TOYOTA

BO-0116T-1211

# Technische Serviceinformation

**Wasserleck - Wasser dringt ein (Übersicht).****VERSION 3**

## ANHANG B

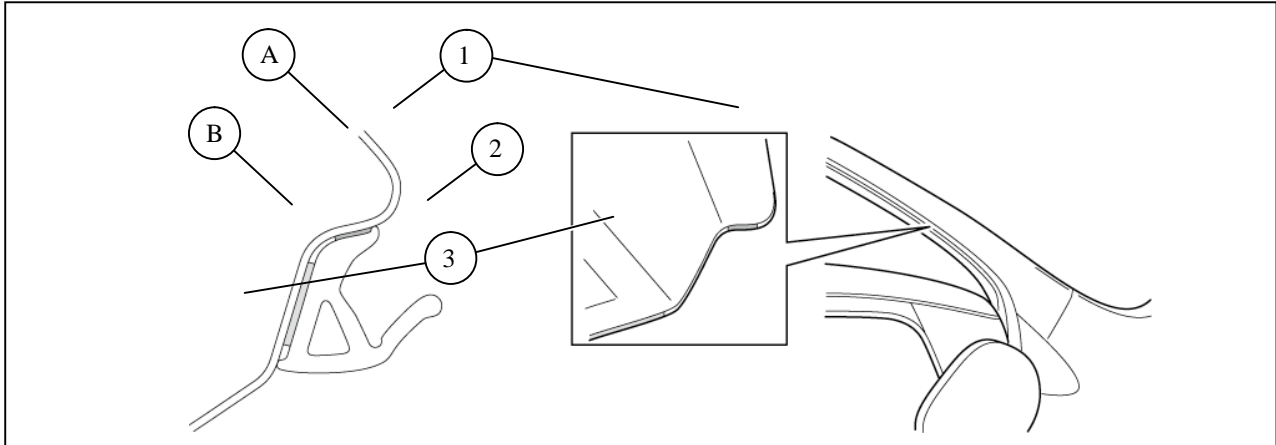
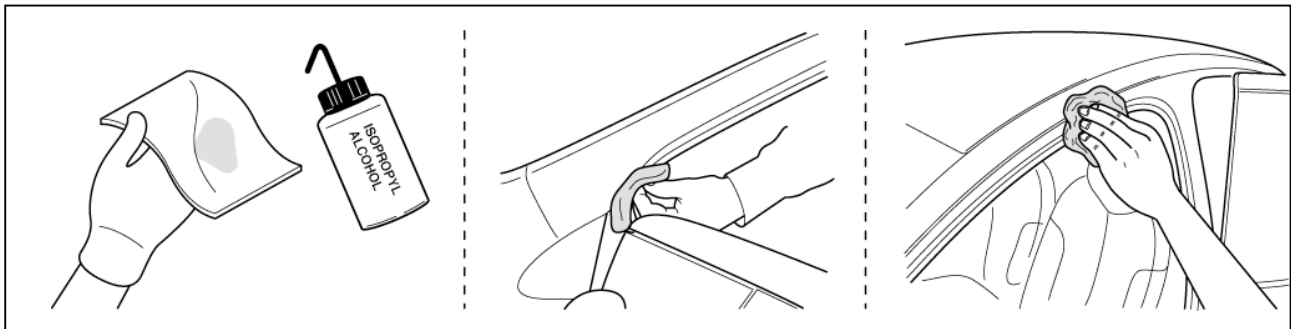
Die Dachdichtleiste wird eingebaut, indem sie mit zwei Klebebändern an der Karosserie des Fahrzeugs angeklebt wird. Unten sehen Sie die Einbaulage der Dichtleiste.

**HINWEIS:** Vor dem Einbau der Dachträger-Rahmendichtleiste sicherstellen, dass die Temperatur dieser Dichtleiste und der Fahrzeugkarosserie über 18 °C liegt. Die Klebkraft des Klebebandes ist für eine Temperatur über 18 °C optimiert.

1. Die Karosserieoberfläche mit einem sauberen Tuch und Isopropanalalkohol oder Benzin reinigen, um Öl und Schmutz zu entfernen.

2. Die Schutzfolie von Klebeband A auf einer Länge von 15-20 cm abziehen.

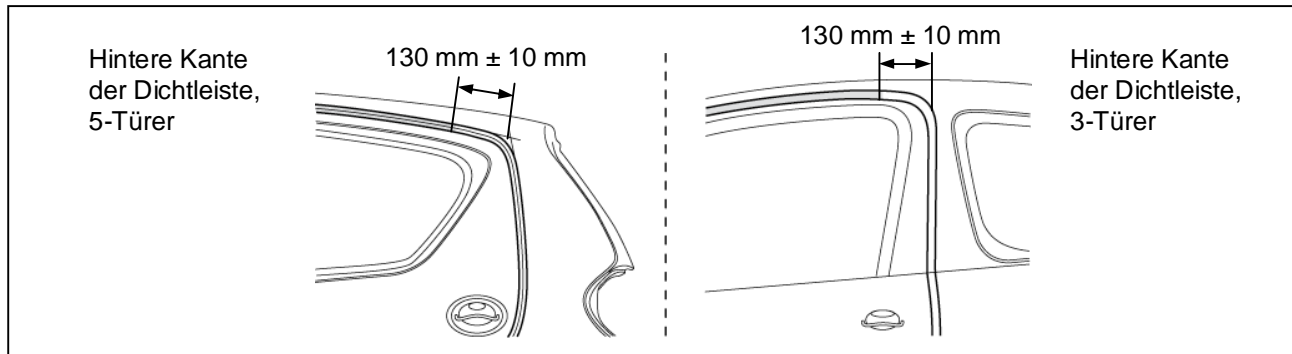
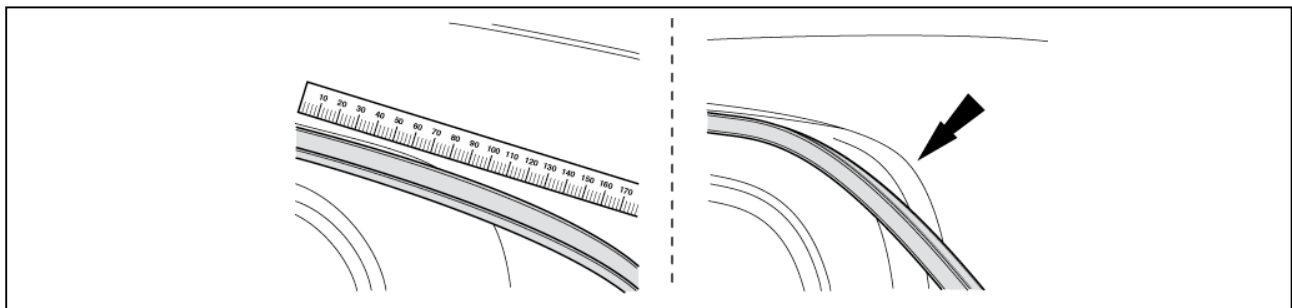
6. Bevor Sie an der C-Säule ankommen, muss das Ende der DL abgeschnitten werden. Der Abtrennpunkt für 3 und 5 Türen beträgt  $130 \text{ mm} \pm 10 \text{ mm}$  vom Ende der Türöffnung (siehe Zeichnungen).

**Anmerkung:** Die Dichtleiste darf nicht über diese hintere Kante hinausreichen, da an dieser Stelle die Karosserie nicht eben ist und die Dichtleiste sich hier später ablösen könnte.

Schneiden Sie die Dichtleiste im richtigen Abstand ab und drücken Sie den Rest von Klebeband A an der Karosserie an.

## **ANHANG C**

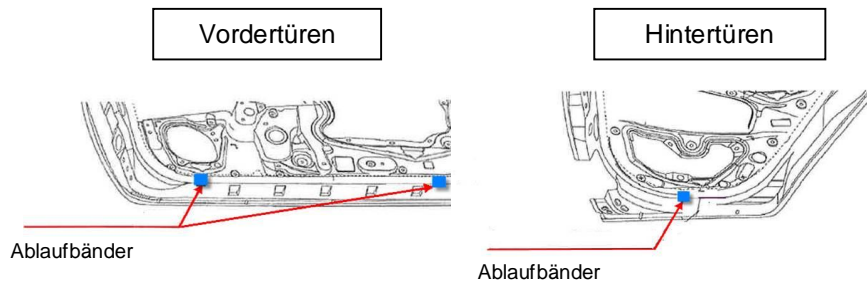
Einbau von zwei Ablaufbändern an jeder Vordertür (und eines an jeder Hintertür bei 5T-Fahrzeugen), um einen schmalen Spalt zwischen Türblech und Dichtung zu erzeugen.

Dieser Spalt sorgt dafür, dass das Wasser ablaufen kann, bevor es sich sammelt und in das Fahrzeug überläuft.

## Bei dreitürigen Fahrzeugen

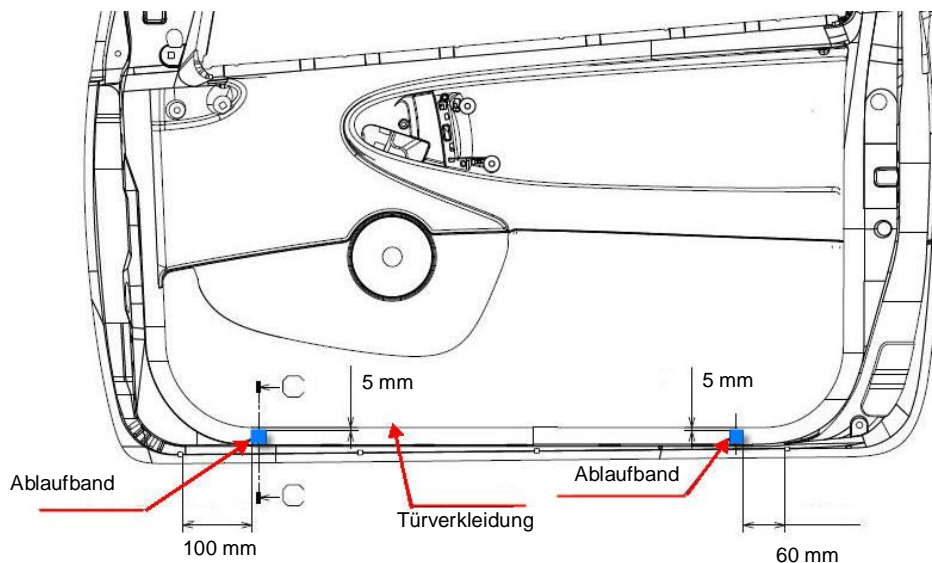
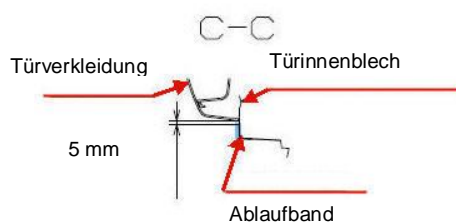
Die beiden Ablaufbänder anbringen, wie in der Zeichnung oben angezeigt.

Sicherstellen, dass der höchste Punkt des Ablaufbands nicht niedriger als 5 mm unter der Kante des inneren Türblechs angebracht wird (Siehe Querschnitt C – C). Ansonsten wird der Spalt nicht erzeugt, über den das Wasser über das Band ablaufen soll.

## Bei Fahrzeugen mit fünf Türen - Vordertüren -

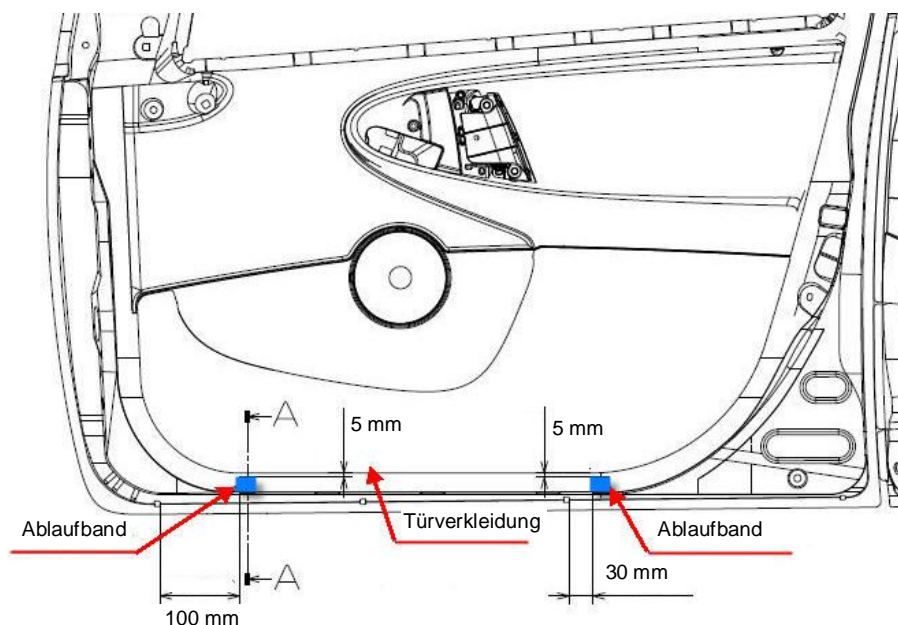
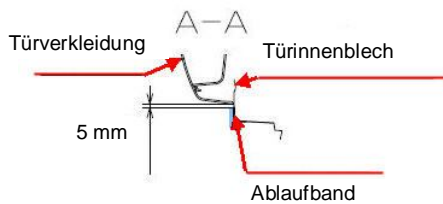
Die beiden Ablaufbänder anbringen, wie in der Zeichnung oben angezeigt.

Sicherstellen, dass der höchste Punkt des Ablaufbands nicht niedriger als 5 mm unter der Kante des inneren Türblechs angebracht wird (Siehe Querschnitt A – A). Ansonsten wird der Spalt nicht erzeugt, über den das Wasser über das Band ablaufen soll.

Bei Fahrzeugen mit fünf Türen - Hintertüren -

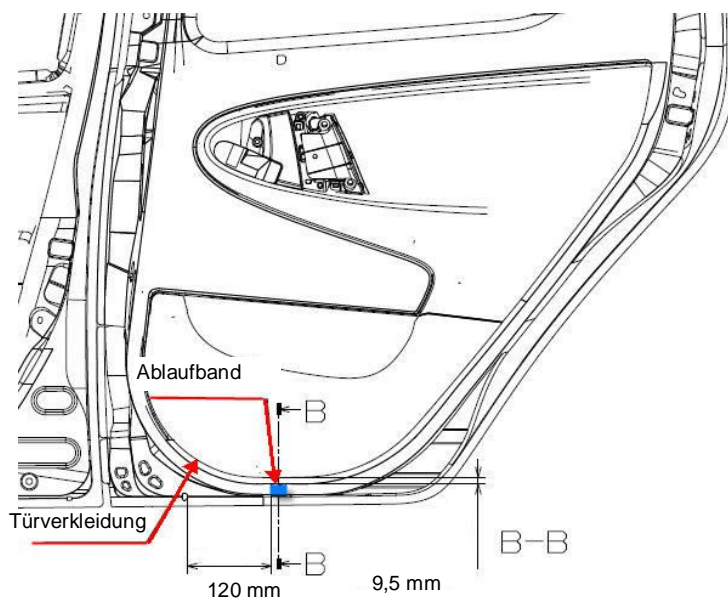
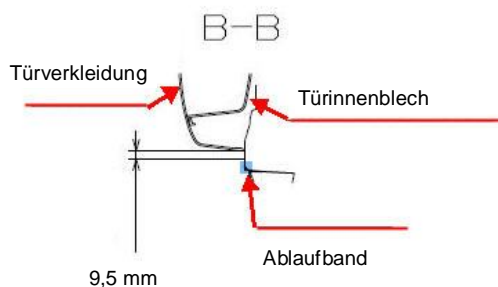
Das Ablaufband anbringen, wie in der Zeichnung oben angezeigt.

Sicherstellen, dass der höchste Punkt des Ablaufbands nicht niedriger als 9,5 mm unter der Kante des inneren Türblechs angebracht wird (Siehe Querschnitt B – B). Ansonsten wird der Spalt nicht erzeugt, über den das Wasser über das Band ablaufen soll.
